長万部都市計画道路の変更（北海道決定）

都市計画道路中 3・3・1 号学苑海岸通ほか 2 路線を次のように変更する。

変更説明書

<変更区間>

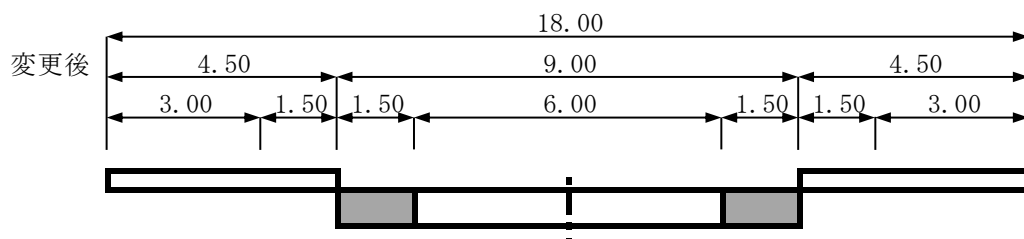
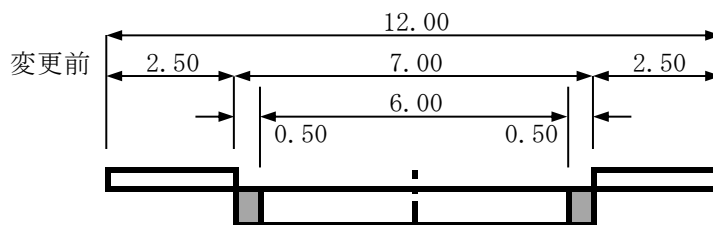
よって、3・4・4号本町通（3・4・6号駅前通との交点から終点まで）について、交通量増加に応じた道路構造令に基づく適切な幅員と曲線長を確保するため、幅員と線形の変更を行うとともに、3・4・4号本町通の変更に伴い、3・4・6号駅前通及び3・3・1号学苑海岸通の一部区域（隅切）を併せて変更する。

新		旧		変更内容
番号	路線名	番号	路線名	
3・3・1	学苑海岸通	3・3・1	学苑海岸通	一部区域の変更（隅切）
3・4・4	本町通	3・4・4	本町通	一部幅員の拡幅変更 （12m→18m、変更区間 L=640m） 線形の変更（変更区間 L=250m） 一部区域の変更（駅前広場の設置）
3・4・6	駅前通	3・4・6	駅前通	一部区域の変更（隅切）
